Добавление 5: Глобальные технические правила № 5

**Технические требования, касающиеся бортовых
диагностических систем (БД) для автотранспортных средств**

Поправка 1

Введены в Глобальный регистр 15 ноября 2012 года

"Рис. 4

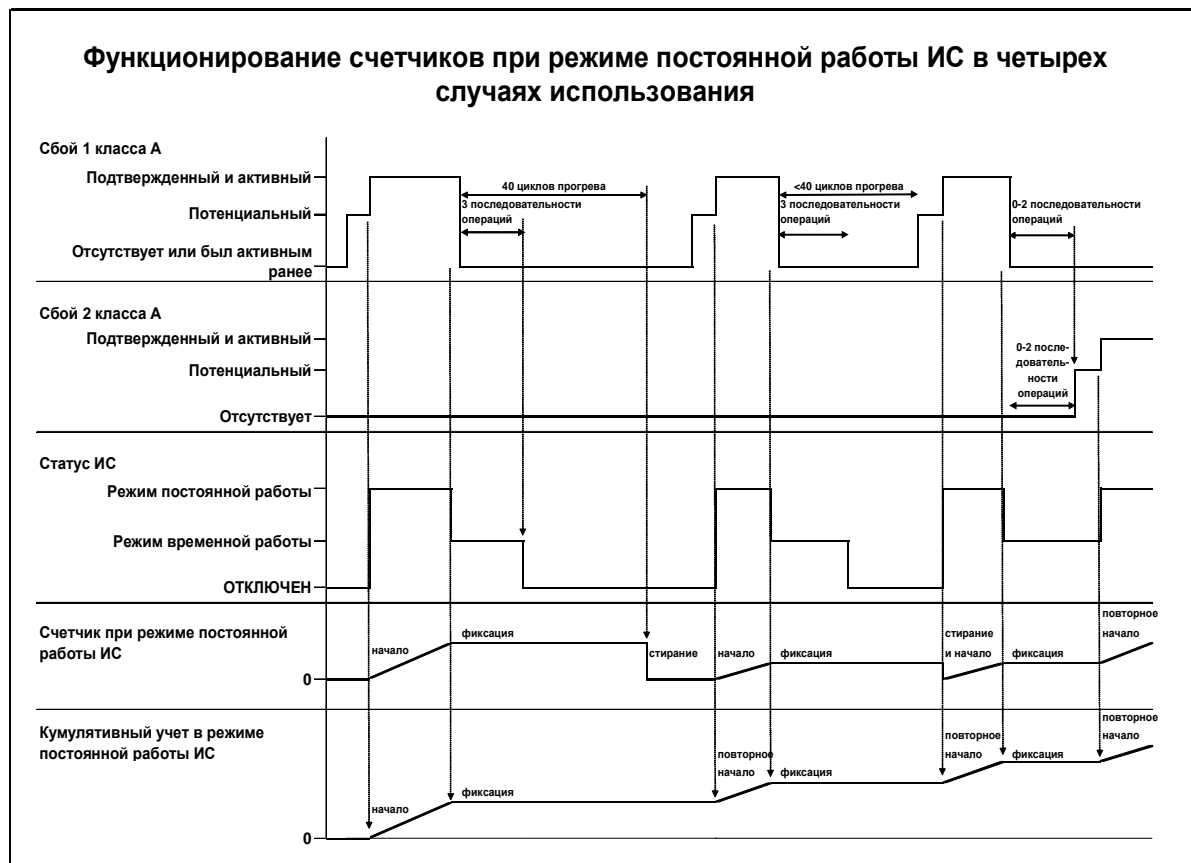
Рисунок 4 изменить следующим образом:

Примечание: Подробный порядок отключения непрерывно работающего ИС показан на рис. 4-бис ниже для конкретного случая, когда предусмотрена регистрация потенциальных сбоев".

"Рис. 4-бис

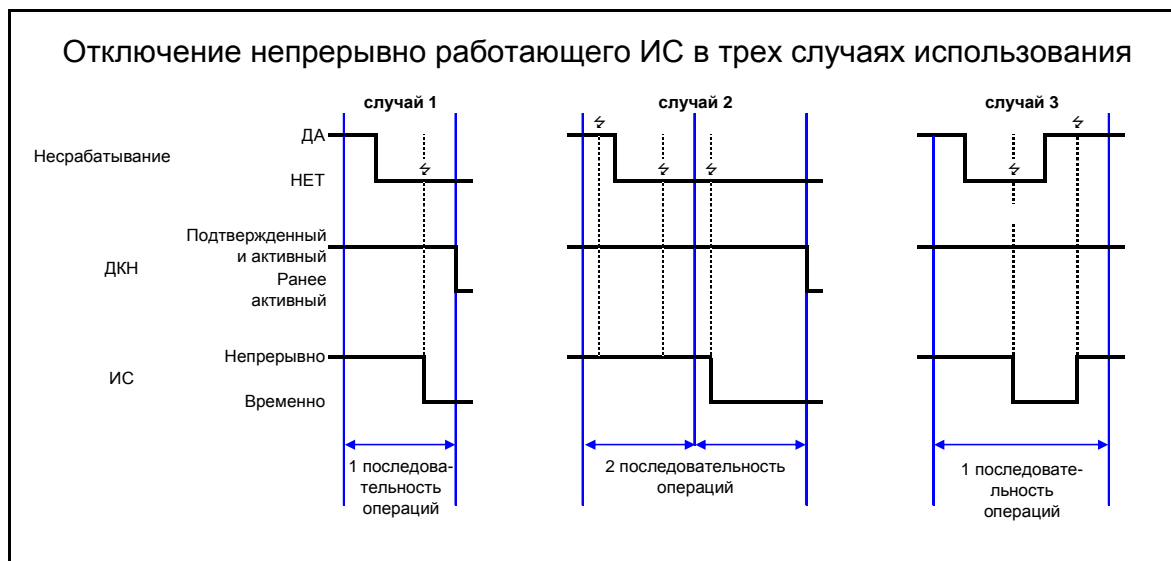
Включить новый рис. 4-бис следующего содержания:

- ⚡ означает точку, с которой начинается мониторинг соответствующего сбоя;
- М означает последовательность операций, в ходе которой контрольно-измерительное устройство впервые устанавливает, что подтвержденное и активное несрабатывание более не существует;
- случай 1 означает случай, когда контрольно-измерительное устройство не устанавливает наличия несрабатывания в ходе последовательности операций М;
- случай 2 означает случай, когда контрольно-измерительное устройство ранее в ходе последовательности операций М установило наличие сбоя;
- случай 3 означает случай, когда контрольно-измерительное устройство в ходе последовательности операций М обнаруживает наличие сбоя, установив перед этим его отсутствие".
